Modulo per la presentazione delle osservazioni per i piani/programmi/progetti sottoposti a procedimenti di valutazione ambientale di competenza statale

ID: 11019

Impianto di produzione dell'energia elettrica da fonte eolica costituita da 22 aerogeneratori avente potenza di immissione pari a 136,84 MW con relativo collegamento alla rete elettrica, denominato "ESTERZILI WIND" ubicato nei comuni di Esterzili, Escalaplano e Seui (SU)

TESTO DELL' OSSERVAZIONE

Estratto Google Earth: gli aerogeneratori con la denominazione Ex fanno parte del progetto della scrivente Società con rappresentazione delle ellissi 3D-5D da rispettare ai sensi del DM settembre 2010 in verde rispetto agli aerogeneratori afferenti al progetto della SCS15 srl.

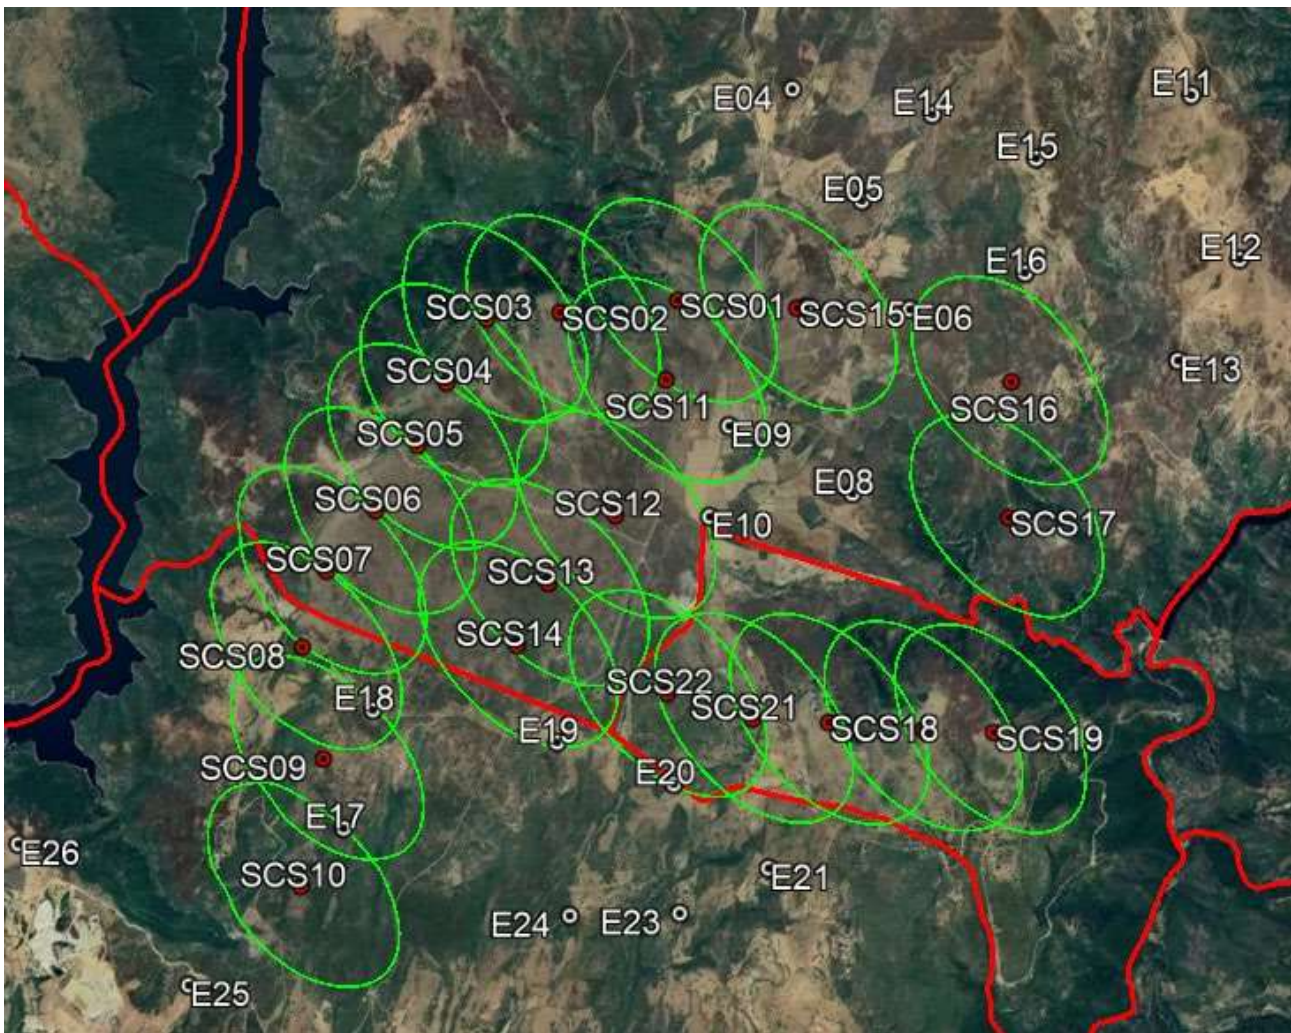
Applicando il criterio meno restrittivo di distanza minima di 5 diametri sulla direzione prevalente del vento e di 3 diametri sulla direzione perpendicolare alla direzione prevalente del vento al caso in esame, considerato che il progetto della Proponente SCS 15 S.r.l. prevede l'utilizzo di aerogeneratori con un diametro rotore pari a 170 metri, consegue che la distanza minima da rispettare dovrà essere: i) 510 metri ortogonalmente alla direzione del vento prevalente; ii) 850 metri parallelamente alla direzione del vento prevalente. Tali distanze, allo stato attuale, non risultano rispettate per alcune posizioni poiché la posizione indicata per l'installazione degli aerogeneratori dalla Proponente SCS 15 S.r.l. è prevista in aree attigue, o in taluni casi addirittura sovrapposte, a quelle interessate dalla presenza degli aerogeneratori del Progetto Nuraxeddu.

Dall'analisi del layout del Progetto ESTERZILI WIND, risulta evidente come diversi aerogeneratori nello stesso presenti, nello specifico quelli denominati "**SCS08 – SCS09 – SCS11 – SCS14 – SCS15 – SCS22**", interferiscono con gli aerogeneratori del Progetto Nuraxeddu, essendo stati collocati a distanze ravvicinate e non rispettose dei criteri di corretta installazione ed inserimento territoriale dettati dal DM settembre 2010 allegato 4 paragrafo 3.2 lettera n) dagli aerogeneratori denominati "**E07 – E09 – E17 – E18 – E19 – E 20**" del Progetto Nuraxeddu , come da immagine sotto riportata:

Pertanto, alla luce di quanto sopra esposto, nel rispetto dei criteri vigenti in materia, si richiede a Codesto Spett.le Ente, competente per le valutazioni de quo, di voler tenere conto della presenza del Progetto Nuraxeddu e della conseguente impossibile coesistenza con quest’ultimo degli aerogeneratori del Progetto ESTERZILI WIND sopra citati e raffigurati.

Estratto Google Earth: gli aerogeneratori con la denominazione Ex fanno parte del progetto della scrivente Società con rappresentazione delle ellissi 5D-7D da rispettare ai sensi del DM settembre 2010 in blu rispetto agli aerogeneratori afferenti al progetto della SCS15 srl.

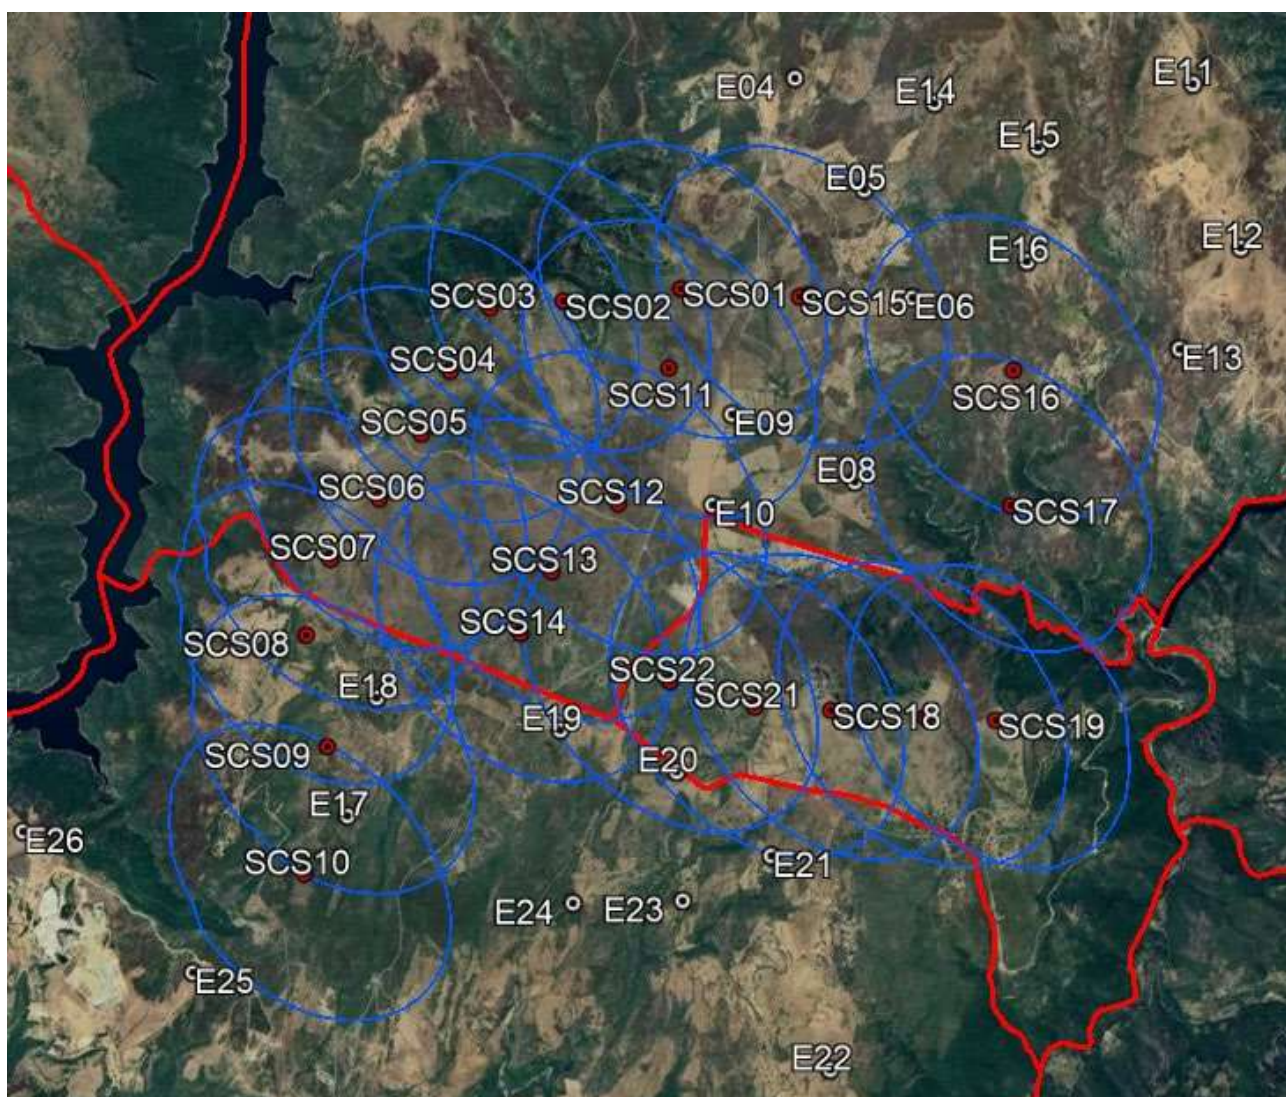
Applicando il criterio più restrittivo di distanza minima di 7 diametri sulla direzione prevalente del vento e di 5 diametri sulla direzione perpendicolare alla direzione prevalente del vento al caso in esame, considerato che il progetto della Proponente SCS 15 S.r.l. prevede l'utilizzo di aerogeneratori con un diametro rotore pari a 170 metri, consegue che la distanza minima da rispettare dovrà essere: i) 850 metri ortogonalmente alla direzione del vento prevalente; ii) 1190 metri parallelamente alla direzione del vento prevalente. Tali distanze, allo stato attuale, non risultano rispettate per alcune posizioni poiché la posizione indicata per l'installazione degli aerogeneratori dalla Proponente SCS 15 S.r.l. è prevista in aree attigue.

Dall'analisi del layout del Progetto ESTERZILI WIND, risulta evidente come diversi aerogeneratori nello stesso presenti, nello specifico quelli denominati "SCS01 - SCS08 – SCS09 – SCS10 - SCS11 - SCS12 - SCS14 - SCS15 – SCS16 - SCS21 - SCS22, interferiscono con gli aerogeneratori del

Progetto Nuraxeddu, dagli aerogeneratori denominati “E06 – E07 – E09 – E10 – E16 – E17 – E18 – E19 – E20” ” del Progetto Nuraxeddu , come da immagine sotto riportata:
